GMINA BOBOLICE
powiat koszaliński
woj. zachodniopomorskie
Nr sprawy: ZP.271.718.2013.IZ.

MODYFIKACJA TREŚCI SPECYFIKACJI ISTOTNYCH WARUNKÓW ZAMÓWIENIA

Działając na podstawie art. 38 ust. 4 ustawy z dnia 29 stycznia 2004 r. Prawo zamówień publicznych (Dz. U. z 2010 r. Nr 113, poz.759 ze zm.) zawiadamia się o dokonaniu zmiany specyfikacji istotnych warunków zamówienia w postępowaniu pn.: „**Taras widokowy z elementami małej architektury oraz towarzyszącą infrastrukturą turystyczno - komunikacyjną**”, tj.:

Wzór spełniający wymogi Zamawiającego

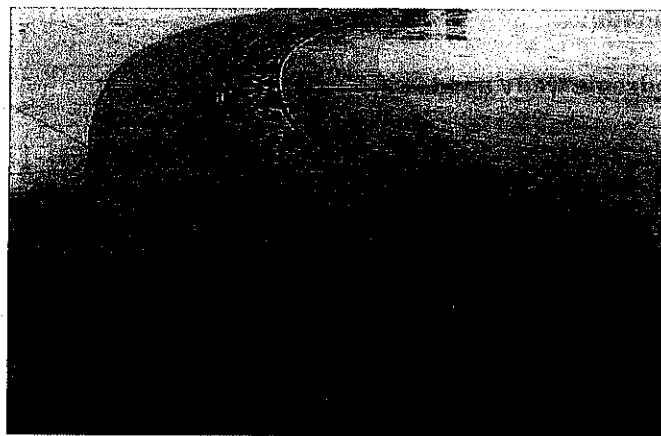
Wymiana oraz podłączenie istniejącej kanalizacji deszczowej $\varnothing$ 200 na $\varnothing$ 315 od studzienki kanalizacyjnej oznaczonej na mapie jako K1 do studzienki K2,

Wymiana zaprojektowanych trójników z PVC dn 200/160 na trójniki PVC dn 315/160, którymi zostaną połączone odwodnienia liniowe.

W trzech miejscach, na ciągu pieszym, wykonane zostaną korytka odwodnienia liniowego kl. C 250, które zostaną podłączone do istniejących studzienek ściekowych. Długość odwodnienia liniowego to 3 x 4m w ciągu pieszym oraz ok. 21m po łuku na placu przed częścią tarasu widokowego. Korytka wykonane z polimerobetonu w otulinie z betonu C20/25, krawędzie koryt wykonane ze stali nierdzewnej, co pozwala uzyskać optymalny styk koryta z nawierzchnią brukową. Ruszt ozdobny do korytka należy zamówić ze stali nierdzewnej AISI 316. Gr. min. 7 mm. ozdobnego zabezpieczonego przed korozją i kradzieżą, zamki zatrzaskowe). Wzór rusztu musi zostać przedstawiony Zamawiającemu do akceptacji.

Przykładowe wzory rusztów przedstawiono poniżej. zaprojektowane spadki podłużne i poprzeczne umożliwią kierowanie wód opadowych do elementów odprowadzających wodę opadową do istniejącej kanalizacji deszczowej. Do wymiany należy przewidzieć wszystkie kratki wpustów oraz włazy i pokrywy na studzienkach kanalizacyjnych i telekomunikacyjnych itp., znajdujących się w obszarze robót.
